АКТ ЭКСПЕРТИЗЫ

Объект: ЖК «Северный парк», корп. 2, кв. 147 (образец, данные вымышлены)**Адрес:** г. Москва, ул. Примерная, д. 12, корп. 2, кв. 147**Собственник:** Кузнецов Дмитрий Олегович**Специалист:** Соколов Андрей Викторович

Перечень выявленных недостатков

Фото 1

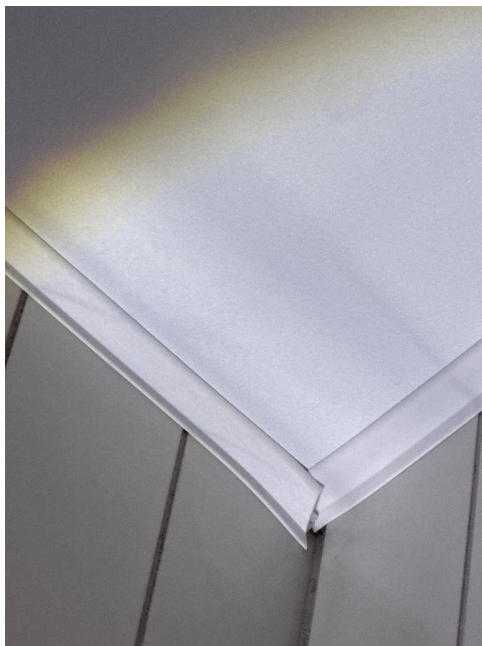
Наименование	Основание	Комментарий	Фото
Комната - Окна. ПВХ			
Монтажный шов с внутренней стороны не закрыт: отделка откоса и герметизация примыкания к коробке отсутствуют, шов открыт	ГОСТ 30971-2012 п. 5.1.10, прил. Г, п. Г.2.1	У нижнего угла рамы шов не закрыт, в примыкании к подоконнику щель.	1
Оконный блок установлен с отклонением от вертикали (горизонтали) более 1,5 мм на 1 м длины или более 3 мм на высоту изделия	ГОСТ 30971-2012 п. 5.2.4; ГОСТ 34378-2018 табл. Л.1	Левый профиль коробки: 6 мм на высоту изделия 1500 мм, замер уровнем.	-
Комната - Потолки. Натяжной			
Короткая подрезка декоративной вставки (маскировочной ленты), частичное отсутствие вставки	Федеральный закон от 30.12.2004 № 214-ФЗ, редакция от 09.04.2026 ч. 4.7 ст. 4, ч. 1 ст. 7; требования заказчика (договор, проектная документация, стандарт организации)	В углу у окна вставка не доведена до стыка, полотно у профиля открыто.	2

Фото 7

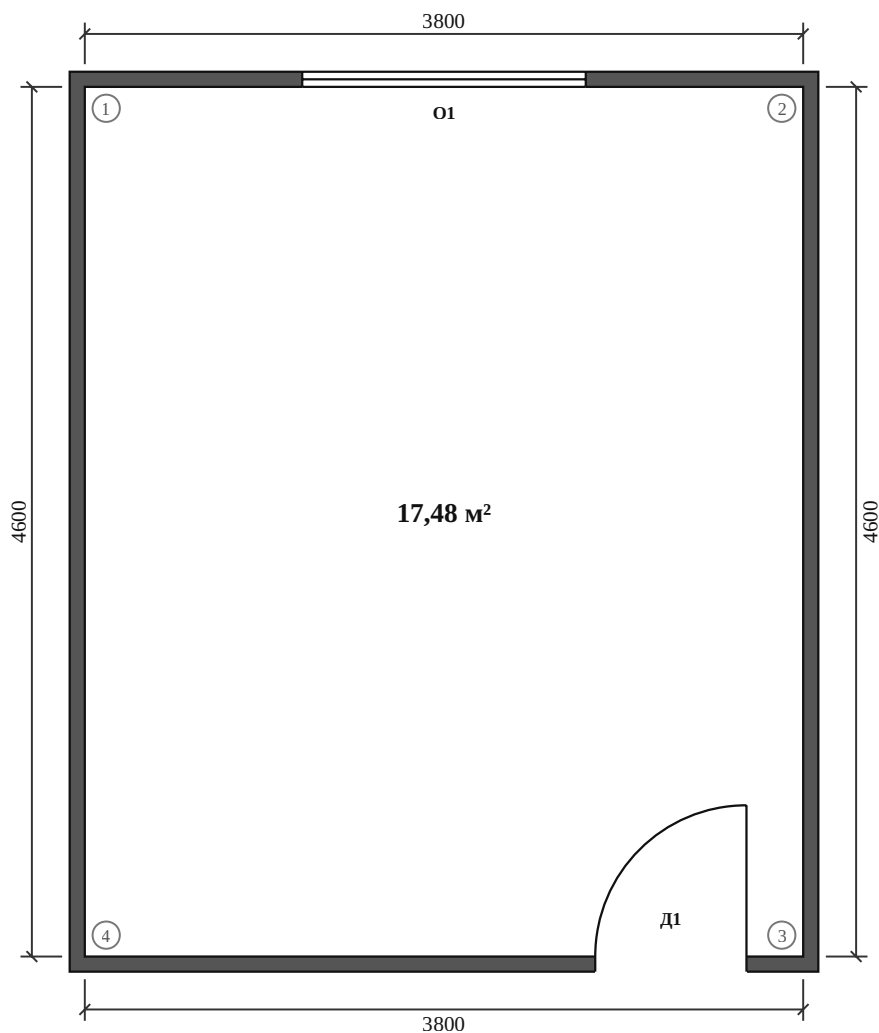
Наименование	Основание	Комментарий	Фото
	требования заказчика (договор, проектная документация, стандарт организации)	краю, зазор 4 мм.	
Санузел - Двери. Межкомнатная			
Наличники, доборы и другие декоративные элементы не закреплены	СТО НОСТРОЙ 2.11.161-2014 п. 7.18	Наличник отошёл от коробки у пола, стык раскрыт по всей высоте.	6
Санузел - Инженерные системы			
Унитаз не закреплён: не привинчен к основанию и не приклеен по инструкции предприятия-изготовителя	СП 73.13330.2016 п. 6.3.2; Федеральный закон от 30.12.2004 № 214-ФЗ, редакция от 09.04.2026 ч. 1 ст. 7	Унитаз смещается рукой.	-
Ревизионный люк не обеспечивает доступ к скрытым разборным соединениям и арматуре: не закреплён, перекошен, не открывается или не фиксируется	СП 73.13330.2016 п. 6.1.3; Федеральный закон от 30.12.2004 № 214-ФЗ, редакция от 09.04.2026 ч. 1 ст. 7	Дверца вынимается из проёма рукой: рама в стене не закреплена.	7
Санузел - Полы. Плитка
